设计变更通知单

工程名称	安徽池州九华发电有限公司#1 机组烟气近零排放一体化改造(增加 MGGH 改造)工程		编 号	BG-T-02
工程检索号	P0259.00S		日 期	2016 年 3 月 28 日
卷册名称	MGGH 支架立面图	卷册检索号	P0259.00S-T0205-02	
变更原因	设计失误

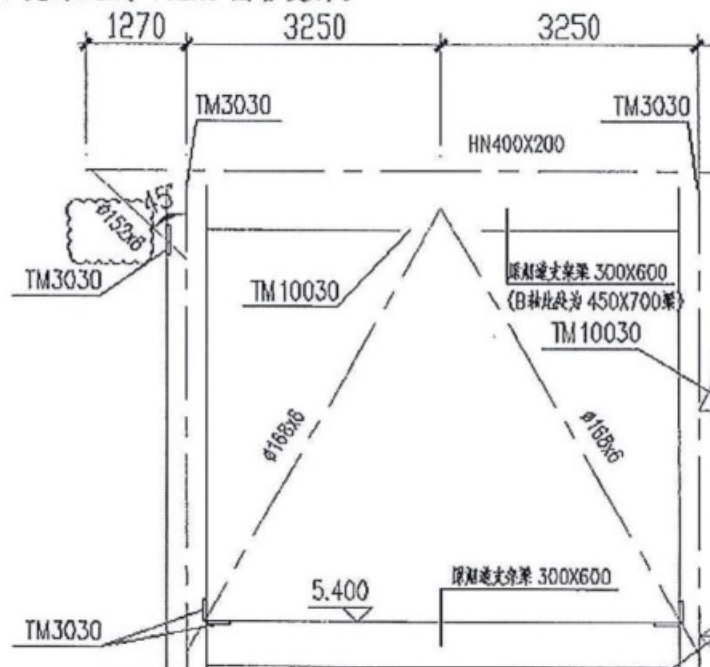
云线处[10 支撑改成 $\phi 152 \times 6$ 圆管支撑。
